Werk sessie 2 Dommelseweg

Datum 28-11-2018

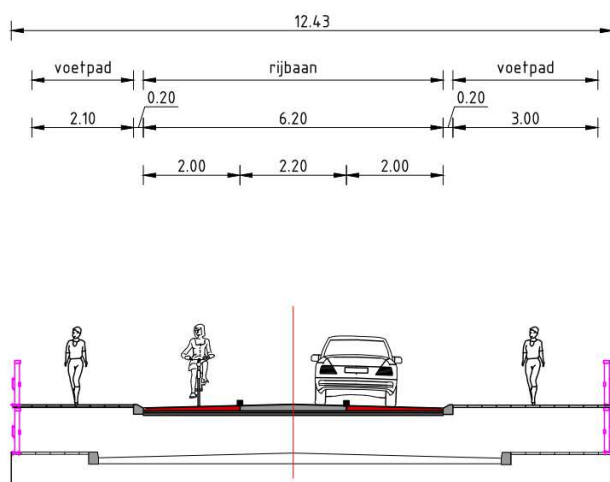
Bewoners hebben bij de werkgroep aangegeven dat in de Dommelseweg zorgen zijn over de kruising Jan Vlekkestraat/Barentszstraat. Vrachtwagens kunnen de bocht moeilijk maken en er wordt veel harder gereden dan toegestaan.

30 km profiel vanaf de brug:

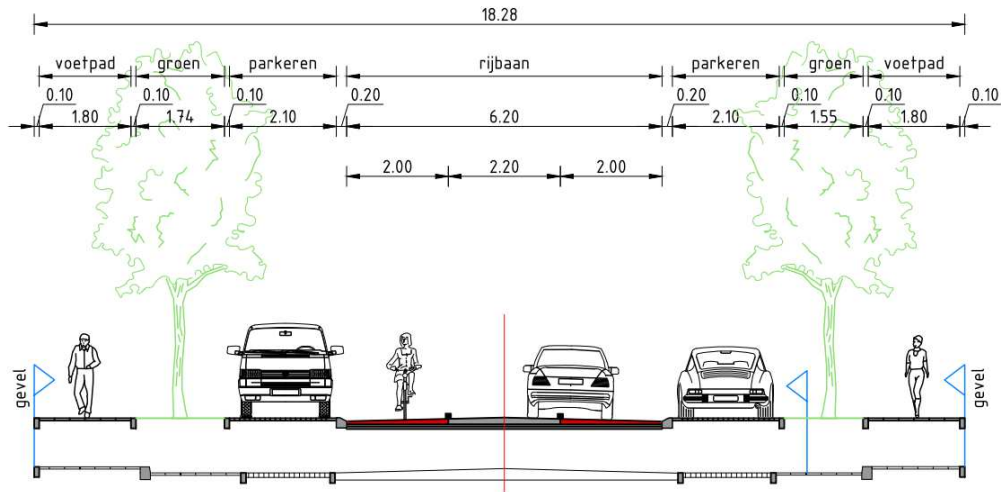
Het 30 km/u profiel ter plaatse van de Dommelsebrug zou er als volgt uit kunnen zien (gezien van west naar oost, met onderaan het bestaande profiel):

In een 30 km/u profiel wordt de totale rijbaanbreedte verkleind, waardoor het trottoir breder kan worden en er nabij de brug over de Dommel aan de zuidzijde ook een trottoir/voetpad kan worden

aangelegd. Fietsers rijden op de rijbaan op fietsuggestiestroken, gemengd met het autoverkeer. Door de smallere rijbaan ontstaat er voldoende ruimte voor groen en eventuele parkeervakken.

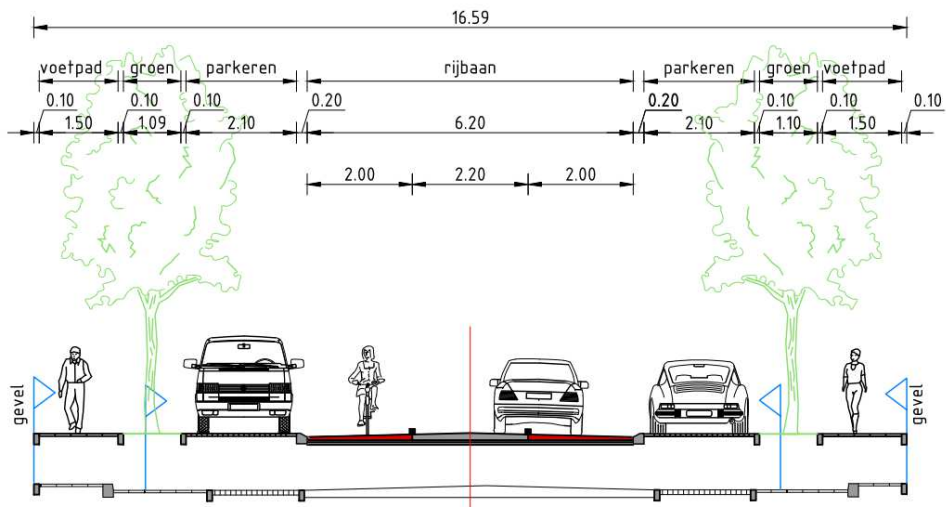
Het 30 km/u profiel tussen de Minister Aalbersestraat en de Barentszstraat zou er als volgt uit kunnen zien (gezien van west naar oost):

50 km profiel vanaf de brug:

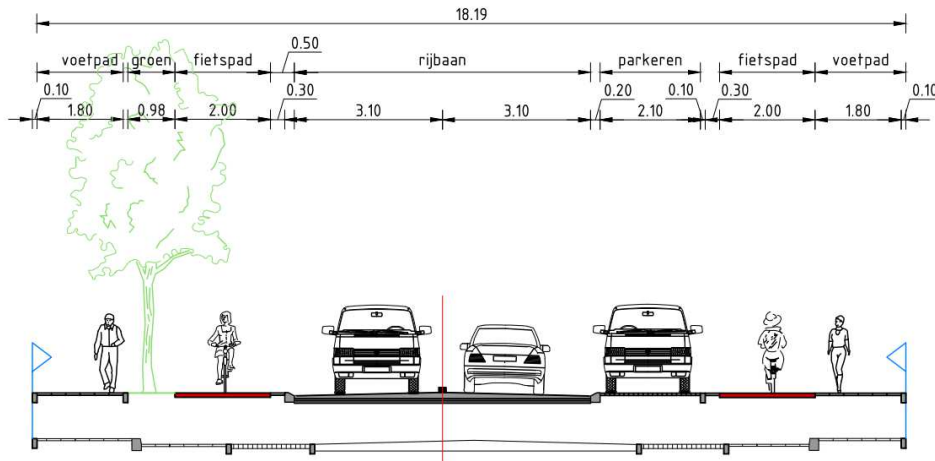
Een 50 km/u profiel inclusief voetpaden op de brug past niet, omdat de brug hier te smal voor is. Het 50 profiel met voetpaden aan beide zijden kan dus pas voorbij de brug aangelegd worden. De fietspaden liggen vrijliggend naast de rijbaan. Parkeren is beperkt mogelijk, aan 1 zijde van de rijbaan. Het 50 km/u profiel tussen de Minister Aalbersestraat en de Barentszstraat zou er als volgt uit kunnen zien (gezien van west naar oost):

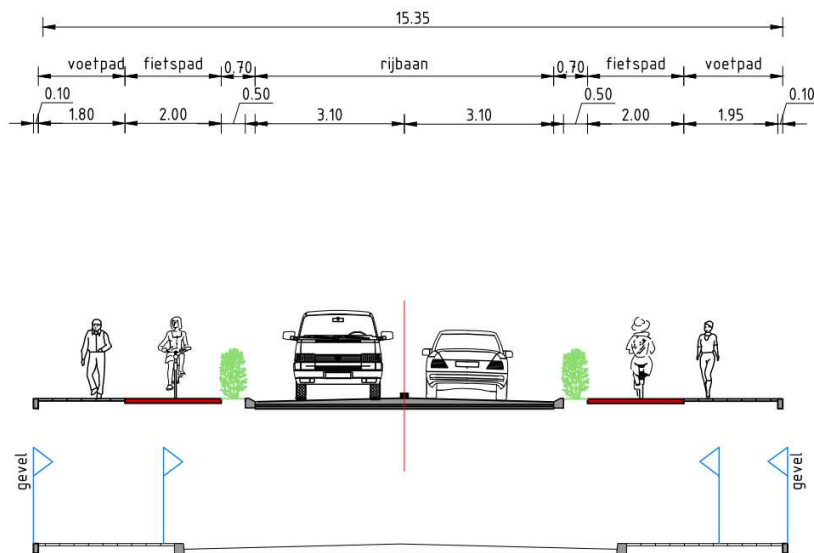
Vanaf de kruising Barentzstraat tot aan de Vasco da Gamastraat is parkeren aan 2 zijdes niet mogelijk. Hier is ook geen extra ruimte beschikbaar voor groen. Het 50 km/u profiel tussen de Barentszstraat en de Vasco da Gamastraat/Nieuwe Waalreseweg zou er als volgt uit kunnen zien (gezien van west naar oost):
